**AVIS RELATIF À LA PROTECTION
CONTRE LES EVENTUELS EFFETS NOCIFS ET NUISANCES
PROVOQUÉS PAR LES RAYONNEMENTS NON IONISANTS
GÉNÉRÉS PAR DES ANTENNES ÉMETTRICES STATIONNAIRES**

Commune : COMBLAIN-AU-PONT - Exploitant : PROXIMUS

Référence exploitant : 41COM_01

Rapport n° 4278 / 2024

Figure 1 : Vue en plan des lieux de séjour et des points de contrôle

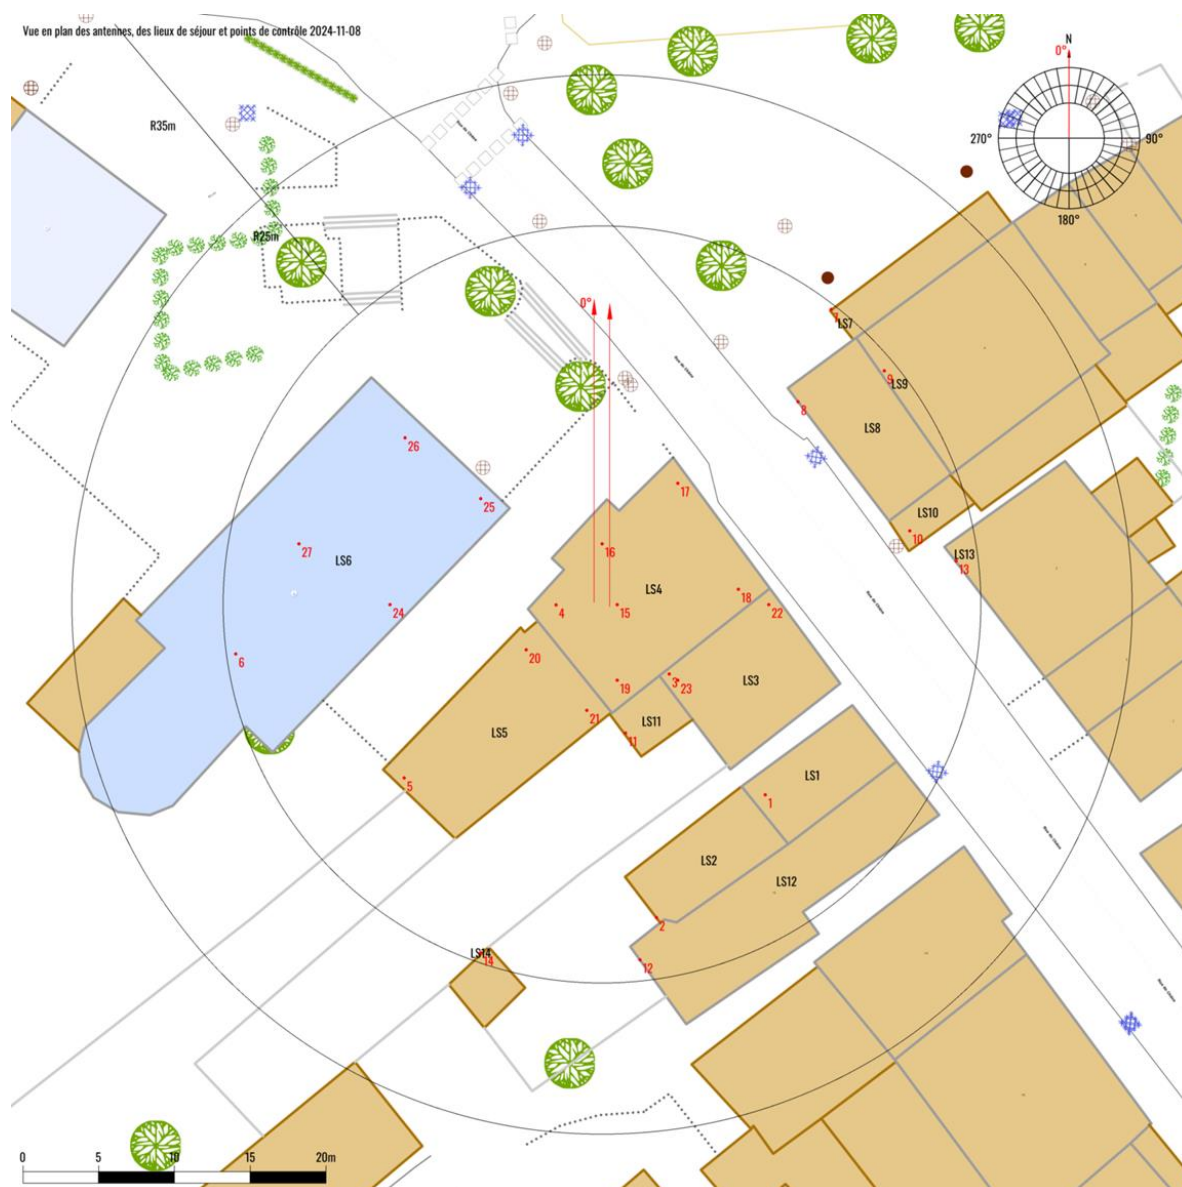
- le numéro du point de contrôle repris sur un des plans de la figure 1;
- le numéro du LS dans lequel se trouve le point de contrôle de la 1^{ère} colonne ;
- l'atténuation d'obstacle prise en compte pour le calcul de l'indice d'exposition dans le LS ;
- le résultat du calcul de l'indice d'exposition.

En ce qui concerne les antennes de l'installation mentionnées dans le tableau 1, la distance maximale à laquelle la limite pourrait être atteinte, à l'extérieur, est égale à 17,5 m. S'il n'y a pas de LS à une distance inférieure, les antennes respectent forcément la limite d'immission.

Dans le cas des LS situés à l'intérieur des bâtiments, une atténuation d'obstacle est prise en compte et il en résulte que la distance maximale à laquelle la limite pourrait être atteinte se réduit à 12,4 m.

Les résultats de l'évaluation décrite au paragraphe 4 indiquent que les antennes émettrices stationnaires de l'installation faisant l'objet du présent avis ne produisent pas, dans un lieu de séjour, un rayonnement électromagnétique maximum supérieur aux limites fixées à l'article 4 du décret.

Figure 2 : Vue en plan des installations d'antennes dans un rayon de 300 mètres autour de l'installation faisant l'objet de la demande d'avis

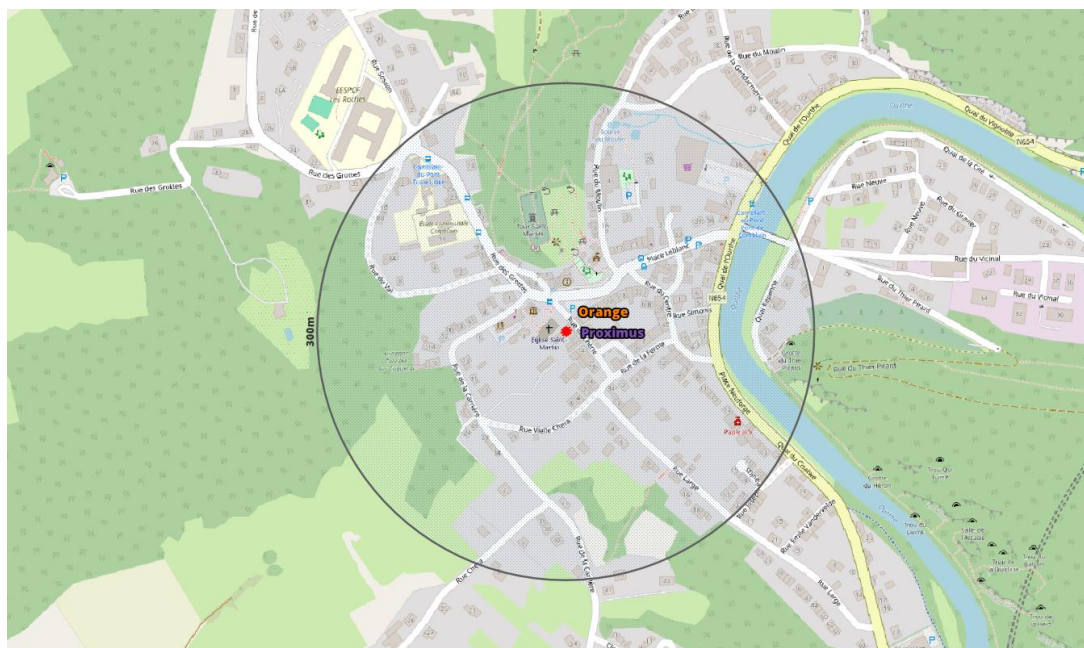
Le plan en projection verticale de la figure 2 indique la localisation des installations d'antennes émettrices stationnaires visées par le décret et situées dans un rayon de 300 mètres autour de l'installation référencée dans le paragraphe 2 et localisée au centre du cercle. Les données de localisation de ces antennes et les avis correspondant sont accessibles via le cadastre en ligne des antennes émettrices stationnaires⁸. Les installations prises en compte dans l'évaluation du respect de la limite cumulative sont les installations d'antennes émettrices déclarées en service par l'exploitant à la date du présent avis, à l'exception de l'installation référencée dans le paragraphe 2 et éventuellement d'autres installations ayant fait l'objet d'une demande d'avis à la même date et qui sont situées à l'intérieur de la zone de 300 mètres de rayon.

Compte tenu des considérations ci-dessus, il apparaît que l'intensité du rayonnement électromagnétique généré, dans les lieux de séjour situés dans un rayon de 300 mètres autour de l'installation référencée dans le paragraphe 2, par l'ensemble des antennes émettrices stationnaires de l'ensemble des exploitants du même site d'antennes émettrices stationnaires respecte la limite fixée à l'article 4, § 2 du décret.
